**AVIS RELATIF A LA PROTECTION
CONTRE LES EVENTUELS EFFETS NOCIFS ET NUISANCES
PROVOQUES PAR LES RAYONNEMENTS NON IONISANTS
GENERES PAR DES ANTENNES EMETTRICES STATIONNAIRES**

Commune : HERSTAL - Exploitant : TELENET GROUP

Référence exploitant : LG2137D

Rapport n° 1023 / 2023

Figure 2 : Vue en plan des installations d'antennes dans un rayon de 300 mètres autour de l'installation faisant l'objet de la demande d'avis

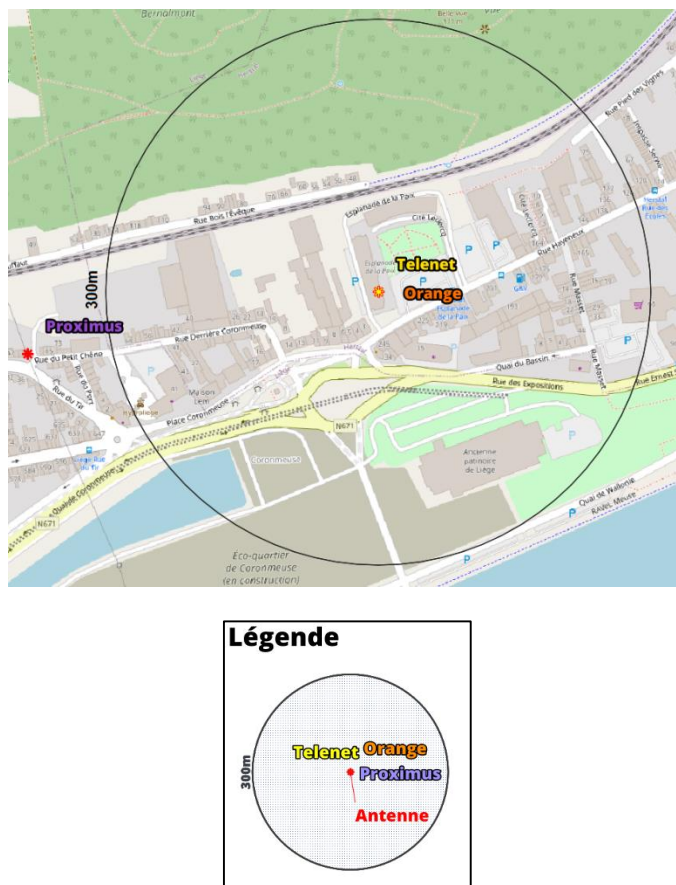
Compte tenu du nombre d'installations localisées dans la figure 2, il apparaît que l'intensité du rayonnement électromagnétique généré, dans les lieux de séjour situés à proximité de l'installation référencée dans le paragraphe 2, par l'ensemble des antennes émettrices stationnaires de l'ensemble des exploitants du même site d'antennes émettrices stationnaires respecte la limite fixée à l'article 4, § 2 du décret.
